Spettabile Comune,
con riferimento all'adozione del piano attuativo "Comparto C n. 4 sito in Via Clementi-Zandonai", reso dalla Giunta Comunale con delibera n. 17 del 27/01/2026, ci permettiamo di svolgere le seguenti osservazioni.

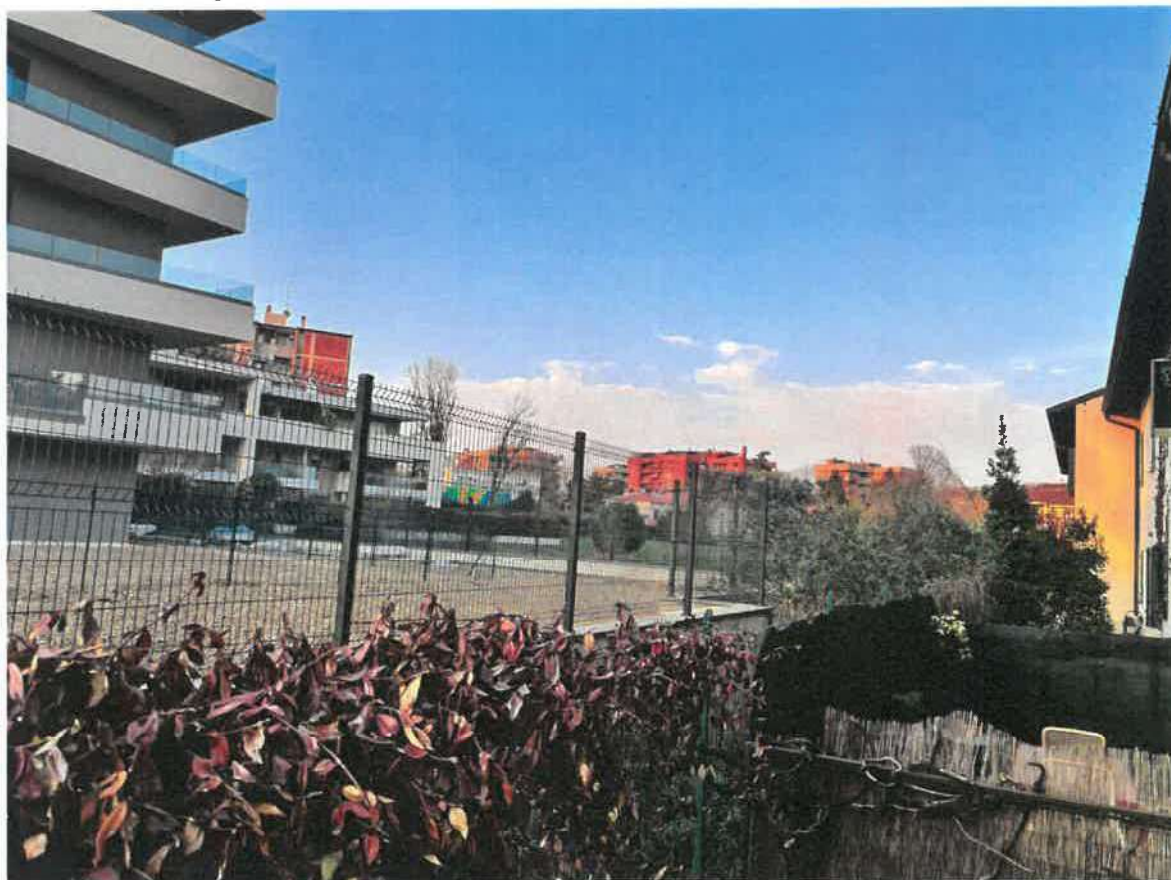
Infine, troviamo alquanto inopportuna e controversa la considerazione “... come si evince anche dall’elaborato planimetrico PA_SF_Tav-02d “Studio dei servizi esistenti”, in zona sono già presenti due parchi pubblici: uno in via Clementi angolo via Donizetti e un secondo in via Boito angolo via Perosi. Inoltre, è prevista la realizzazione di un terzo parco sulla via Clementi posto sul lato opposto dell’area oggetto del PA, in un lotto che originariamente faceva parte dello stesso ambito del presente PA (n°4)”. Con la stessa logica allora si dovrebbe permettere di costruire su ogni lotto cittadino, considerato che Monza ha un enorme Parco pubblico di 732 ettari.

Per la salubrità dell’aria e la vivibilità di un quartiere e di una città non si dovrebbero centellinare il numero di aree verdi, che ormai sono in minoranza rispetto al suolo occupato. Non dimentichiamoci che le aree verdi forniscono numerosi servizi ecosistemici, flora e fauna, rilevanti per la qualità dell’ambiente urbano e per il benessere degli abitanti delle città, tra cui la riduzione dell’isola di calore urbano, l’assorbimento dei gas serra e degli inquinanti atmosferici, la creazione di opportunità di interazione sociale ed attività fisica.
